「海龍二號離岸風力發電計畫
環境影響差異分析報告(第一次變更)」

「海龍三號離岸風力發電計畫
環境影響差異分析報告(第一次變更)」

第 396 次環境影響評估審查委員會
會議記錄審查意見回覆對照表

中華民國 110 年 6 月

圖 1.4.2-1 海龍二號、三號風場風機佈設示意圖

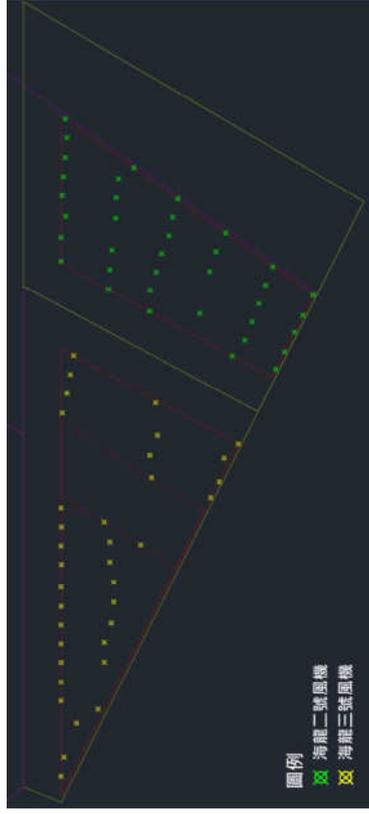
二、此次報告較前幾次的報告中所描述的最大風機葉片長度220m又增加10m為230m，請說明。

說明：敬請委員指教。本次變更新增較大單機容量11MW~15MW(詳表1.4.2-1、圖1.4.2-1)，其最初之葉片直徑規劃即以「最大不超過230公尺」做風機佈置；而海龍風場未來預計採用西門子歌美颯最新推出的SG14-222 DD 14MW風機，其葉片直徑為222公尺，符合葉片直徑不超過230公尺之規劃原則。

圖 1.5.1-1 海龍風場留設銜接連續鳥類廊道，營造更友善鳥類飛行空間

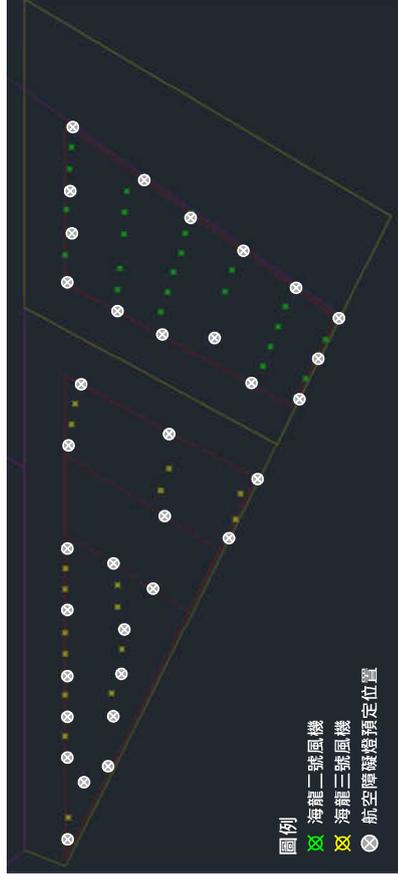
一、兩風場邊界退縮區恐成為鳥類遷徙路徑之陷阱，建議酌予提出改善對策。

說明：敬謝委員指教。經與經濟部能源局溝通後，說明如下：

- 一、依據「離岸風電規劃場址申請作業要點」規定「風力機基座中心與相鄰潛力場址邊界最短距離小於6倍葉輪直徑，或有其他必要情形時，主管機關得要求申請人提出說明或為其他必要處置」，該規定適用所有離岸風場，主要目的為預留海底電纜及施工運維船隻通行空間，
- 二、海龍二號、海龍三號風場分屬不同開發單位，經濟部能源局初步檢討後，認定屬於不同法律主體，考量公共安全及船舶航行安全，仍應於兩風場邊界留設6倍最大轉子直徑做為緩衝區。
- 三、海龍二號、海龍三號風場已依據「離岸風電規劃場址申請作業要點」規定完成規畫場址申請，並已完成場址容量分配在案，故「取消海龍二號與三號間緩衝區以規劃設置風機」於政府行政程序上，確屬不可行。綜合考量本案推動仍應符合前述已核准之許可文件及行政程序，建請委員諒察本案仍應於海龍二號、海龍三號風場間分別留設6倍最大轉子直徑做為緩衝區。
- 四、本次變更考量鳥類飛行習性，減少鳥類飛行偏轉次數，配合「彰化雲林地區離岸式風力發電計畫環境影響調查報告書」及經濟部整體規劃，於海龍三號風場新增2,000公尺銜接鄰近風場連續之鳥類廊道，以營造有利鳥類南北飛行方向，詳圖1.5.1-1所示。
- 五、本計畫為了警示鳥類迴避風場，營運期間將依據民航局頒布之「航空障礙物標誌與障礙燈設置標準」規定設置航空警示燈，以最有可能設置之14MW風機初步規劃航空警示燈佈設位置，詳圖1.5.1-2所示；本計畫實際航空警示燈佈設位置及數量，將依據法令規定設置最少之航空警示燈，並取得民航局同意函，達到維護飛航安全，降低夜間遷徙鳥類的死亡率目標。

圖 2.4.1-1 海龍風場實際可佈設風機面積及風機配置示意圖(14MW)

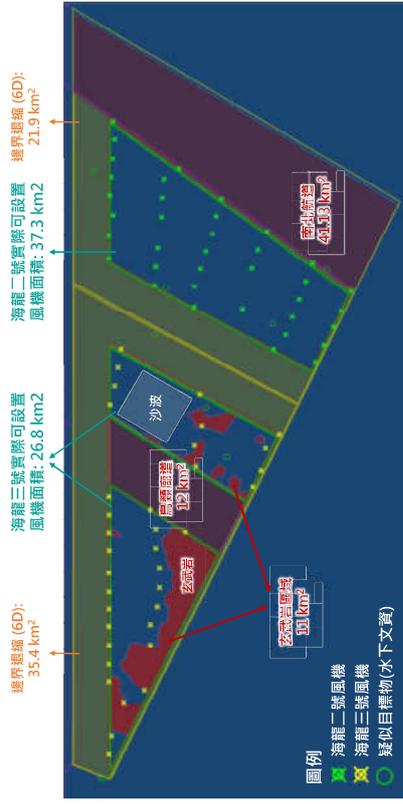
一、本2案係以風機間距(平行盛行風7D，非平行盛行風5D)作為鳥類保護環境評承諾，而通過環評，惟本次變更大幅縮減風機間距，並將原風機間距之衡量基準(葉片直徑D)改為絕對距離(公尺)，爰建請環保署審慎審查，並妥為考量風機大型化後，風機間距衡量基準之一致性，避免風機加大卻縮減風機間距之情形。

海龍二號風場配合交通部航港局於106年11月21日公告之「臺灣彰化外海岸風電潛力場址海域預定航線」退縮風場在先，場址面積減少41.13km²，縮減達41.1%，退縮寬度達3,500公尺，且海龍二號、三號風場相鄰邊界依經濟部能源局於104年7月2日公佈之「離岸風力發電規劃場址申請作業要點」規定，各自退縮，留設寬度大於2,000公尺，而與北側相鄰風場亦依規定各自退縮，本次變更海龍三號風場為配合「彰化雲林地區離岸風力發電計畫環境影響調查報告書」及經濟部整體規劃，於風場開發面積及總裝置容量等設置條件均維持不變下，於海龍三號風場新增2,000公尺銜接鄰近風場連續之鳥類廊道，風場面積減少12km²，以營造有利鳥類南北飛行方向，加上受風場海底地形、地質條件(沙波、玄武岩等)影響，風場內有多處區域無法設置風機，使得海龍三號風場面積再減少11 km²；整體海龍二號風場實際可設置風機面積從100.33平方公里縮減至37.3平方公里，海龍三號風場從85.2平方公里縮減至26.8平方公里，大幅限制風場實際可佈設風機面積(詳表2.4.1-1、圖2.4.1-1)。

本次變更已於實際可設置風機面積中，盡力調整並擴大風機間距，經評估規劃後，盛行風向間距至少1,158公尺，非盛行風向風機間距不小於755公尺之風機數量比率至少33%，不小於666公尺之風機數量比率至少67%。

圖 2.4.2-1 海龍二號、海龍三號與相鄰風場聯合設置鳥類監測系統示意圖

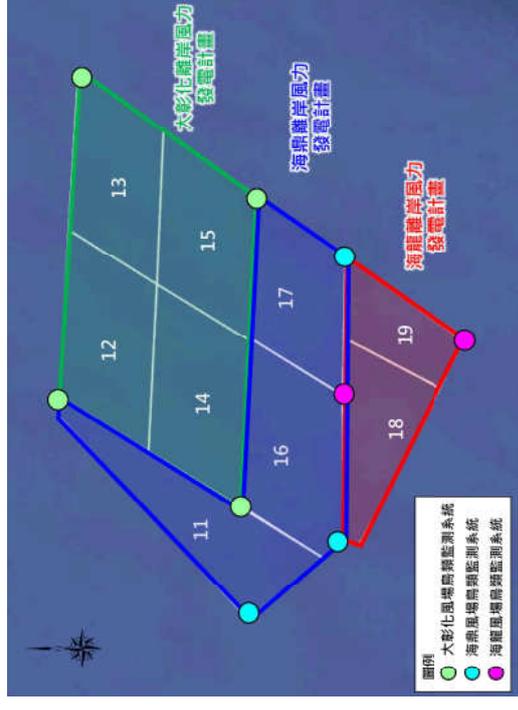
二、目前本縣外海之離岸風場經規劃連續之鳥類廊道後，海龍二號及海龍三號之風場間距被認為易成為鳥群飛行陷阱，惟本2案仍將「與相鄰風場間距至少為葉片直徑6倍」列為鳥類保護對策之一，恐不符合鳥類保護之目的，建請予以調整，並建請說明除配合規劃之鳥類廊道外，本次變更後新增之鳥類保護對策。

測鳥類活動情形。三開發集團亦將共享監測結果，以分析不同方向之鳥類活動情形，初步規劃可能設置位置示意圖詳圖2.4.2-1，實際設置位置將依據風場設置的順序以及風機設置選擇適切位置。

圖 2.5.1-1 依據「航空障礙物標誌與障礙燈設置標準」，規劃 14MW 風機航空警示燈佈設位置示意圖

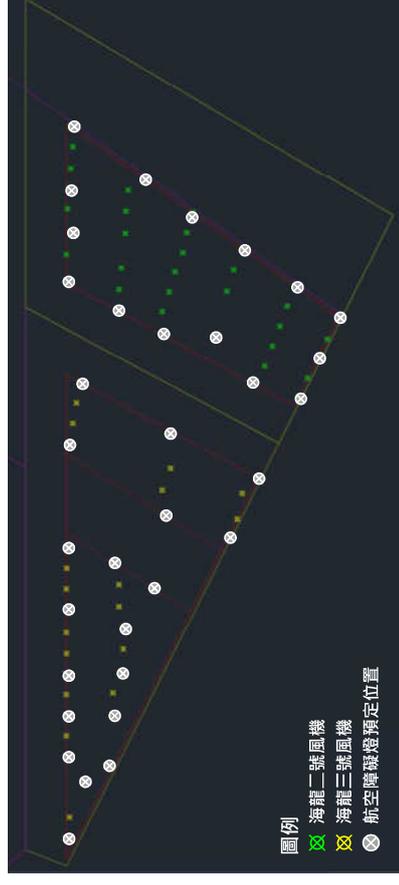
一、請開發單位依本局「航空障礙物標誌與障礙燈設置標準」相關規定辦理案內航空障礙燈設置事宜。

說明：遵照辦理。本計畫營運期間將依據 貴局最新頒布之「航空障礙物標誌與障礙燈設置標準」相關規定設置航空警示燈，以最有可能設置之14MW風機初步規劃航空警示燈佈設位置，詳圖2.5.1-1所示；本計畫實際航空警示燈佈設位置及數量，將依據法令規定設置最少之航空警示燈，並取得 貴局同意函，達到維護飛航安全，降低夜間遷徙鳥類的死亡率目標。

圖 1-1 避免鳥類由南往北飛時進入兩風場邊界退縮區域，海龍二號、三號風場風機佈設示意圖(14MW)

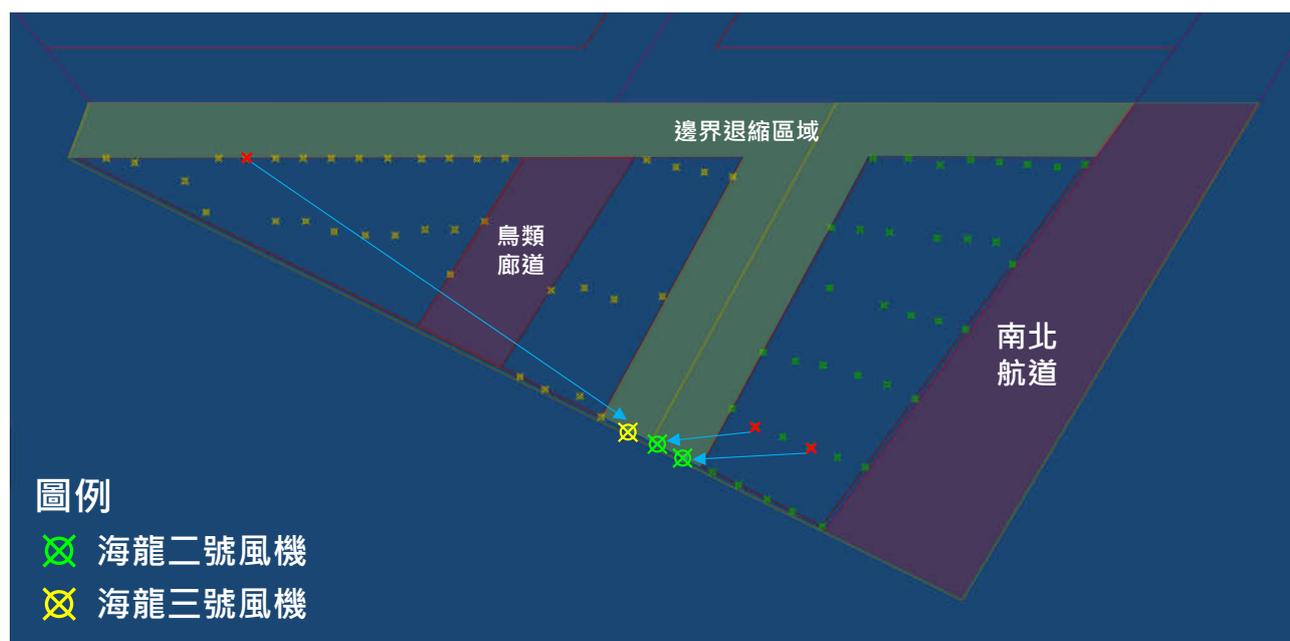
審 查 意 見	答 覆 說 明	修訂處	
		章 節	頁 次
決議：			
本案保留，請 2 案開發單位先洽經濟部（能源局）研議「處理『海龍二號』及『海龍三號』風場場址之間邊界南方入口議題」，再提本會討論。	遵照辦理。本計畫已於2021年5月20日洽經濟部能源局研議「處理『海龍二號』及『海龍三號』風場場址之間邊界南方入口議題」，經與經濟部能源局討論後，於海龍二號、三號風場分別移動2部、1部風機，至兩風場邊界退縮區域南端入口，以避免鳥類由南往北飛時進入兩風場邊界退縮區域，降低撞擊風險，詳圖1-1所示。	4.2 4.3	4-7~8 4-13

圖 1.2.1-1 依據「航空障礙物標誌與障礙燈設置標準」，
規劃 14MW 風機航空警示燈佈設位置示意圖

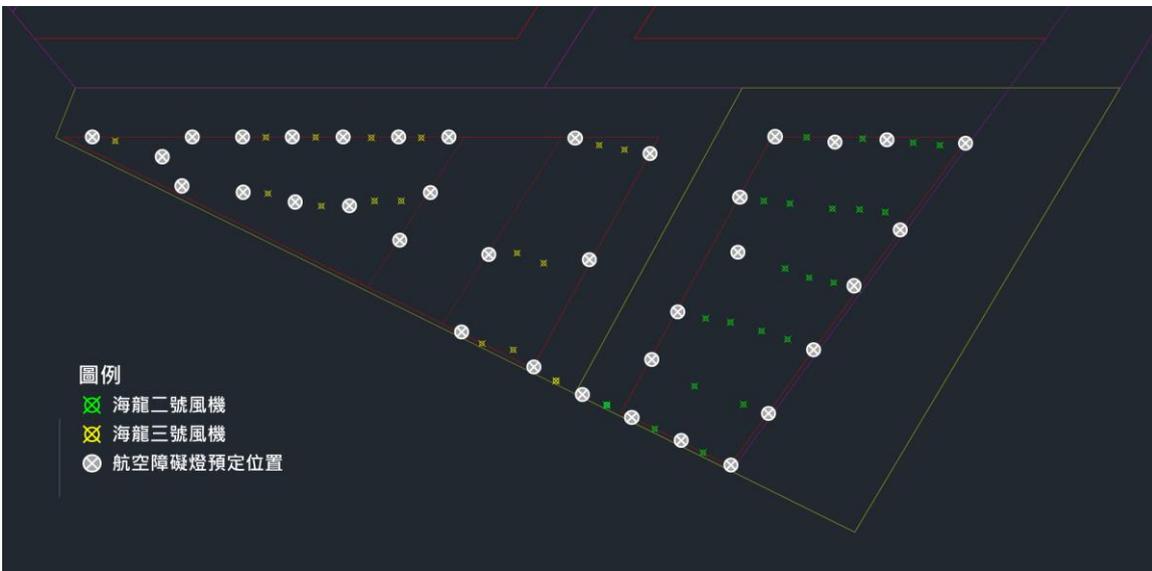
審查意見	答覆說明
1.2、交通部民用航空局	
<p>一、請開發單位依本局「航空障礙物標誌與障礙燈設置標準」相關規定辦理案內航空障礙燈設置事宜。</p>	<p>遵照辦理。本計畫營運期間將依據 貴局最新頒布之「航空障礙物標誌與障礙燈設置標準」相關規定設置航空警示燈，以最有可能設置之14MW風機初步規劃航空警示燈佈設位置，詳圖1.2.1-1所示；本計畫實際航空警示燈佈設位置及數量，將依據法令規定設置最少之航空警示燈，並取得 貴局同意函，達到維護飛航安全，降低夜間遷徙鳥類的死亡率目標。</p>
